23/1490 – Volet Eau MOPO PAP Hosingen

Prüfung des Konzepts in Hinblick auf dessen Entwässerung *Vorläufig – zu besprechen*

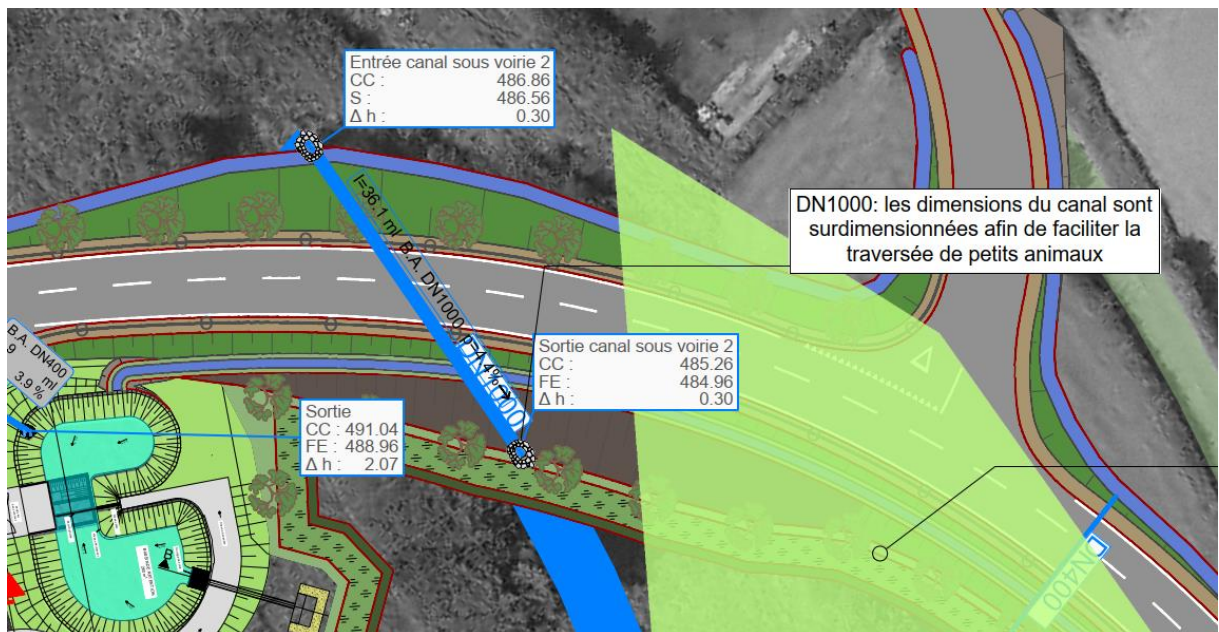
Retentionsbecken & Volumen für Regenwasser

- Das Retentionsvolumen des geplanten PAPs beläuft sich auf etwa **925 m³** (gemäß den seitens der AGE geforderten technischen Regeln DWA-A117)
- Der abgebildete PAP (Städtebaulicher Entwurf Schwasselsbach -Parc Hosingen [12.06.2024]) sieht 3 Retentionsbecken vor.
Da das natürliche Gelände im Hang liegt (3-6%) und die AGE eine maximale Wassereinstauhöhe von 0,50 m vorschreibt, müssten die Retentionsbecken entweder in Form von Kaskaden angelegt werden, um das nötige Retentionsvolumen für das Regenwassers aufnehmen zu können oder das Gelände müsste abgeflacht werden

- Die geplanten Retentionsflächen im Grünzug und im Osten des PAPs bieten genügend Platz, um das sich ergebende Retentionsvolumen aufnehmen zu können. Auch mit Berücksichtigung einer attraktiven Integration in den PAP und Zugänglichkeit der Becken (Böschung 1:3 und maximale Wasserhöhe 0,50 m) wären die Platzverhältnisse ausreichend, allerdings müsste eine größere Fläche eingeplant werden als im aktuellen Plan dargestellt.
In der Stufe des *Accord de principe* wären die genauen Dimensionen ausführlicher zu überprüfen und festzulegen.
Für die grobe Betrachtung ergeben sich folgende Dimensionierungen:

- (A) Becken-Westen: ca. 900 m² für 260 m³ Volumen
 - (B) Becken-Mitte: ca. 1.000 m² für 215 m³ Volumen
 - (C) Becken-Osten: ca. 1.500 m² für 490 m³ Volumen

- ➔ Im Grünzug (Becken A+B) sowie im „großen Retentionsbecken“ (C) im Osten kann also ausreichend Retentionsvolumen hergestellt werden.
- ➔ Grobe Dimensionierung: Je nach Entwicklung des Plangebiets können die benötigten Retentionsflächen sich in Abhängigkeit der Nivellierung des Geländes noch ändern ➔ zu verdeutlichen im *Accord de principe*.

Zuleitung zu den Retentionsbecken

- Um das Wasser auf einer höchstmöglichen Ebene abführen zu können und somit eine gute Anbindung an den Wasserlauf Huchterbaach zu gewährleisten, sollte die Zuleitung über offene Rinnen/Gräben erfolgen
